平成20年9月  
 富士電機システムズ株式会社  
 オートメーション事業本部  
 コントローラ統括部

## MICREX-SXシリーズ SPH SPH300 機能拡張のお知らせ

さて、MICREX-SXシリーズ SPH300において、ファームウェアのバージョンアップによる機能拡張を行ないましたのでご案内申し上げます。

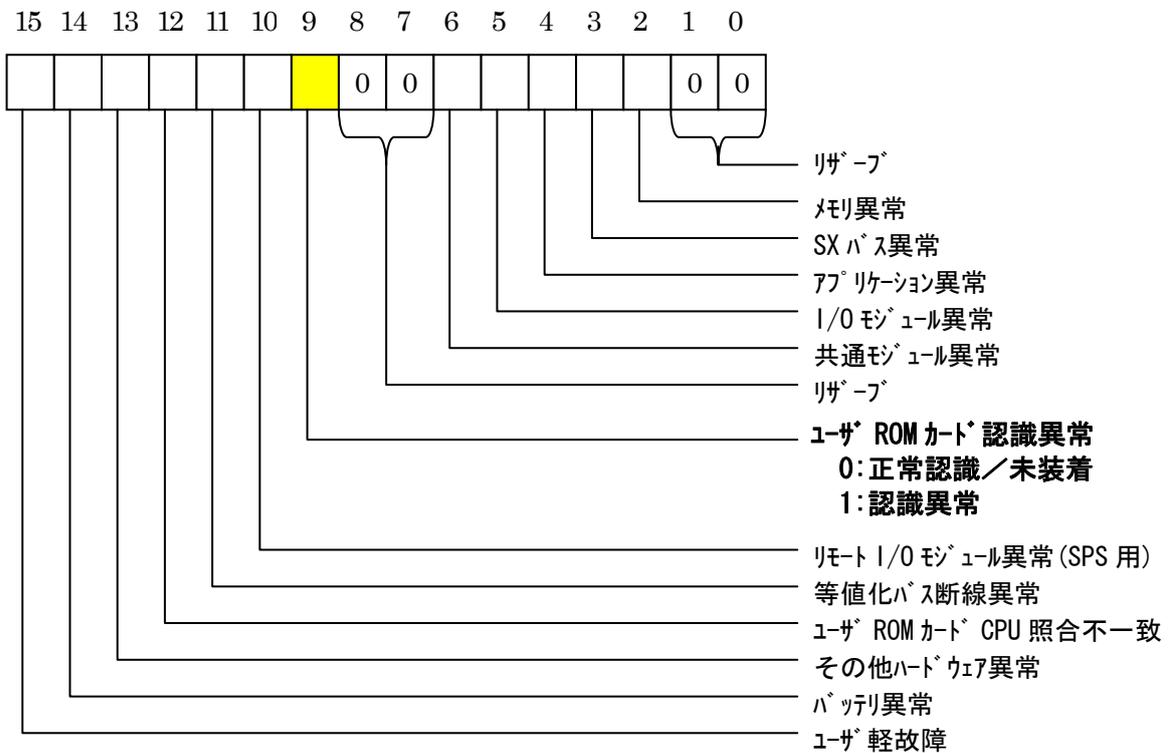
装着されたユーザROMカードが故障、FAT形式以外でフォーマットされている、または市販品で正常に認識できない場合に、従来CPUではUROM LEDが消灯し、ユーザROMカード未装着状態として動作していました。今回、本状態のなった場合、CPUを軽故障にし、より判りやすい故障表示に改善します。

注意：近年設計、製造された市販品のコンパクトフラッシュカードの中にはSPH300が認識できない場合があります。SPH300で認識可能なユーザROMカード（形式：NP8PCF-256）のご使用を推奨します。
